RESOLUCIÓN No. 2657 DEL 10 DE NOVIEMBRE DE 2025, ARMENIA QUINDIO

"POR MEDIO DE LA CUAL SE NIEGA UN PERMISO DE VERTIMIENTO DE AGUAS RESIDUALES DOMÉSTICAS PARA UNA VIVIENDA CAMPESTRE CONSTRUIDA EN EL PREDIO DENOMINADO 1) UR VILLAS DEL CAFÉ ETAPA I CASA 13, UBICADO EN LA VEREDA PUEBLO TAPAO DEL MUNICIPIO DE MONTENEGRO (Q) Y SE ADOPTAN OTRAS DISPOSICIONES"
EXPEDIENTE 9373-2025

CONCEPTO TÉCNICO DE NEGACION PARA TRÁMITE DE PERMISOS DE VERTIMIENTOS
CTPV: 448 de 2025

FECHA:	16 de septiembre de 2025
SOLICITANTE:	Calisa Constructores S.A.S
EXPEDIENTE No:	9373 de 2025

Imagen 1. Esquema corte de Tanque Séptico y FAFA.

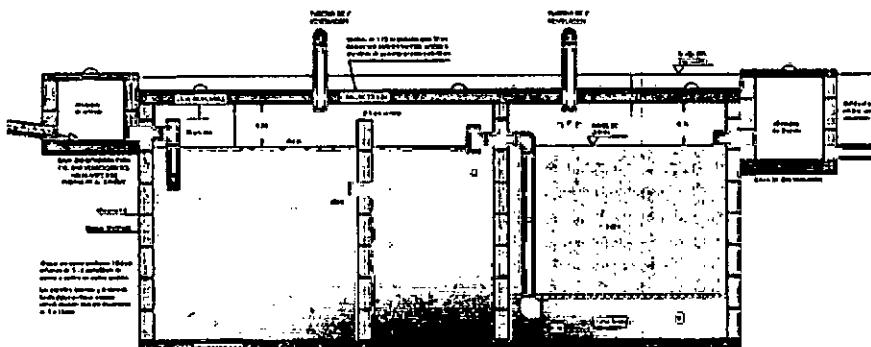
Tanque séptico: En memoria de cálculo y planos se propone y muestra que el tanque séptico es en material de mampostería de doble compartimento, calculado con un caudal de 0.034L/seg, y una relación largo: ancho de 1.8:1 siendo sus dimensiones internas (en contacto con el agua) de 1.30m de ancho X 1.40m de largo X 2.20m de altura útil en el 1^{er} compartimento, en el 2^{do} compartimento, las dimensiones son 1.30m de ancho X 1.0m de largo X 2.20m de altura útil con un volumen final construido de 6864 Litros (Este sistema no cumple el artículo 173 de la resolución 0330 de 2017, en cuanto al 2/3 del primer compartimento y la relación largo ancho).

Filtro Anaerobio de Flujo Ascendente FAFA: En memoria de cálculo y planos se propone y muestra que el Filtro FAFA, corresponde a un tanque en mampostería, anexo al tanque séptico el cual tiene las siguientes dimensiones de 1.30m de ancho X 0.90m de largo X (sin Especificar) de altura útil, con un volumen de 1240 Litros. Como volumen mínimo requerido según el diseño.

La documentación técnica presentada presenta inconsistencias ya que en el documento "sistema de disposición de aguas residuales existente", no da claridad sobre el desarrollo matemático y la aplicación de la ingeniería básica y conceptual. Ya que no se evidencia datos técnicos relevantes como: cálculo del área superficial de los módulos trampa de grasas y tanque séptico, así como la determinación de la base y la relación ancho largo.

No se evidencia el cumplimiento del artículo 173 de la resolución 0330 de 2017 en cuanto a los 2/3 del primer compartimento del tanque séptico y la relación largo ancho.

En visita técnica se evidenció que el sistema séptico, en los módulos de trampa de grasas, tanque séptico y pozo de absorción varían y difieren en cuanto las dimensiones propuestas en la documentación.

Tomada del Google Earth Pro

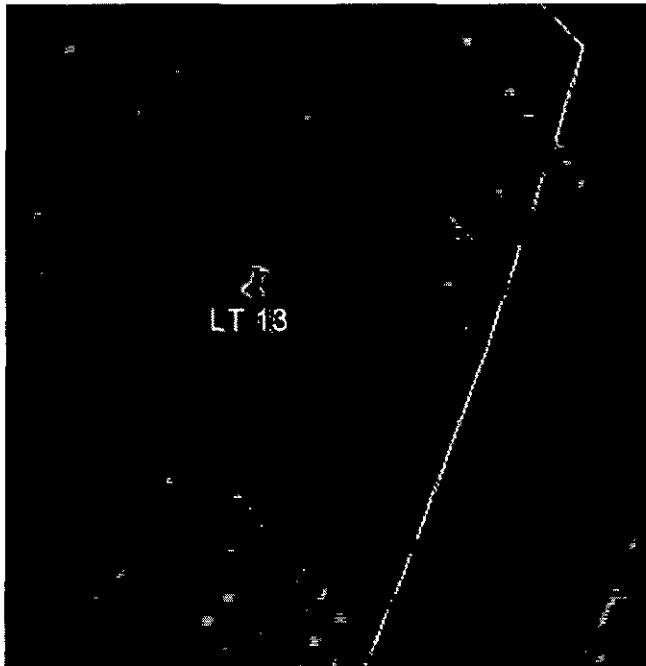
Así las cosas, esta corporación procede a realizar validación de la información allí consignada, mediante el análisis de regresión en el tiempo por medio de las herramientas de los sistemas de información geográfico (SIG), determinando que para septiembre de 2018 el predio 1) UR VILLAS DEL CAFÉ ETAPA I CASA 13 (ARBORETO). Era un lote completamente vacío. Ver imagen

Lo cual permite deducir que el sistema de tratamiento de aguas residuales domésticas se construyó posterior a la entrada en vigencia de la resolución 0330 de 2017, modificada por la resolución 799 de 2021.

*Teniendo en cuenta lo anterior y considerando que la información técnica para evaluar el sistema de Tratamiento propuesto no es la correcta, puesto que el STRAD no cumple con los parámetros y criterios técnicos requeridos en la normatividad ambiental vigente, el grupo técnico del área de vertimientos determina que **NO se puede aprobar el STRAD propuesto en la presente solicitud de permiso de vertimientos.***
